Progetto di ampliamento di una Cava autorizzata  
di Pietra Ornamentale per la Produzione di  
"BRECCIA IRPINA"  
(Arsicola Rossa - Arsicola Grigia - Favaccia - Favaccino)  
In Località Serro la Serpa

## RELAZIONE TECNICA ILLUSTRATIVA

AGGIORNAMENTO: REV. 02

(rif. Conferenza dei Servizi del 16 gennaio 2014)

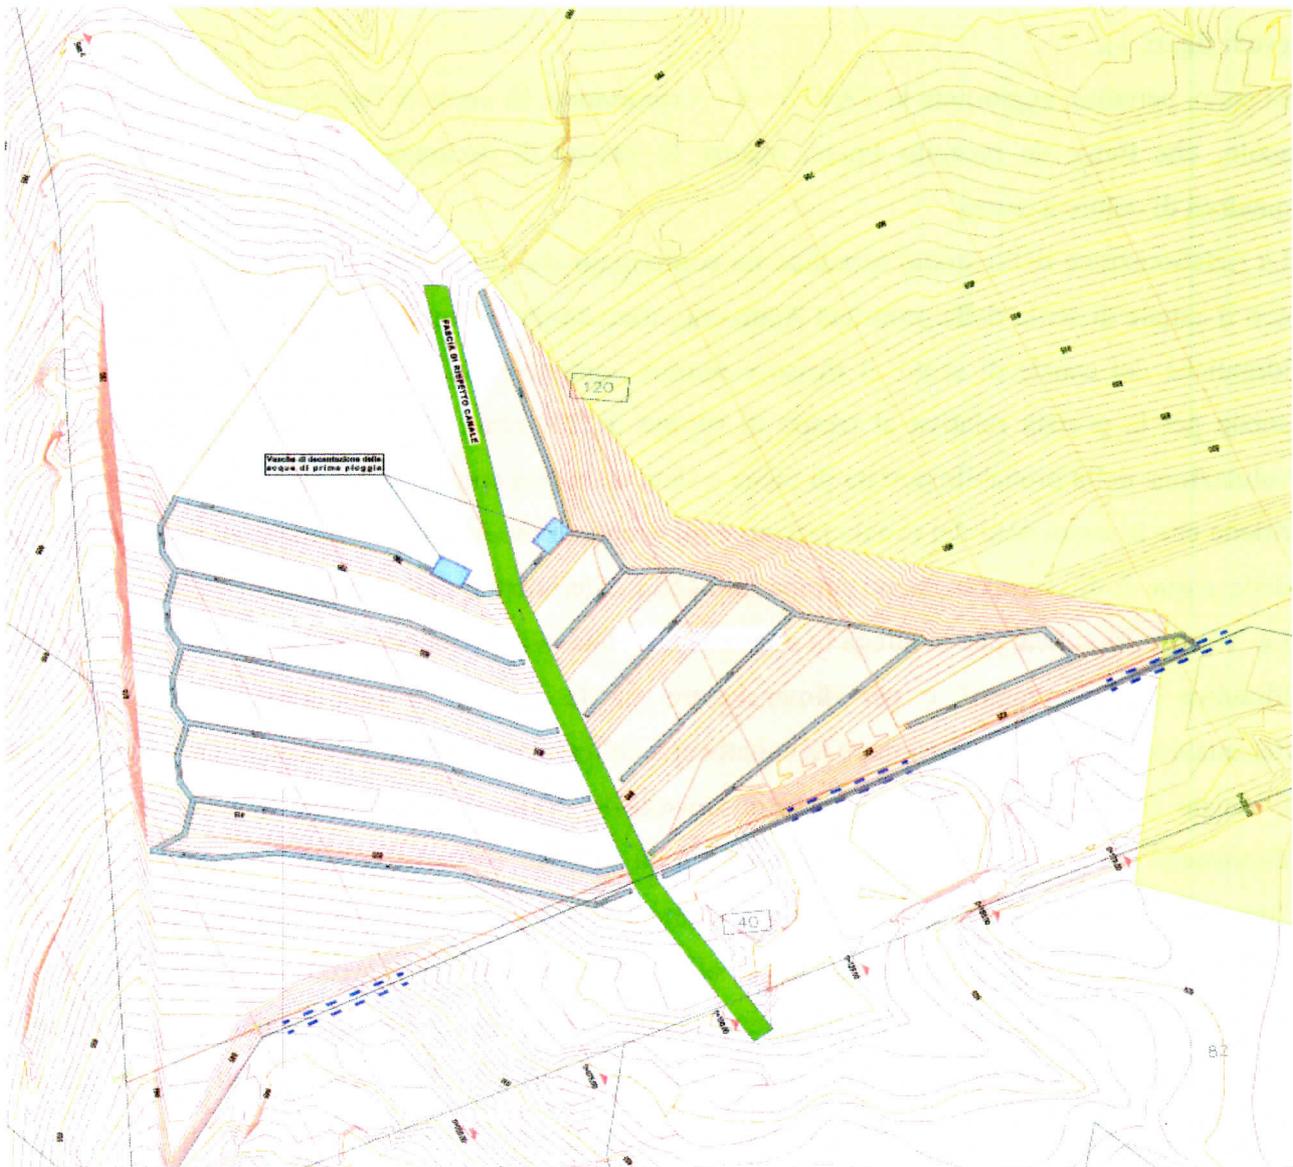
**CHIARIMENTI E/O ELABORATI PROGETTUALI ATTINENTI AL PARERE****DALL'AUTORITA' DI BACINO DELLA PUGLIA (Prot. Gen. 0000460 del 15.01.2014)**

Come preannunciato nella Conferenza dei Servizi del 16.01.2014 la committente società Andreone Marbles ha chiesto ed ottenuto un incontro presso l'A. di B. della Puglia per valutare ed approfondire le migliorie progettuali finalizzate alla totale salvaguardia dell'incisione torrentizia interessata dai lavori estrattivi. A tale proposito, a seguito del suddetto incontro tra i tecnici dell'A. di B e quelli della Andreone Marbles, si è convenuto di effettuare uno studio idraulico approfondito per delimitare l'area di esondazione interessata da una piena con periodo di ritorno di 200 anni. A vantaggio di sicurezza, si è deciso di limitare i lavori estrattivi all'esterno di una fascia di rispetto definita dall'area che resterebbe sommersa a seguito di una ipotetica onda di piena di altezza pari a quella con TR di 200 anni oltre ad un franco dal pelo libero della corrente di un metro.

Inoltre, si è stabilito di sostituire l'unica vasca di decantazione sita sull'incisione del canale di scolo con due vasche, di dimensioni leggermente più piccole, poste fuori dalla fascia di rispetto dell'incisione torrentizia e ad una quota superiore a quella di piena con franco sempre di 1 metro (vedi fig. n. 1).

Si sono, pertanto, aggiornate le TAV. 3 - 4 - 5 riportando, in verde la fascia di rispetto del canale di scolo, che funge da recapito finale, mentre le vasche di decantazione sono state indicate con quadrati di colore azzurro.
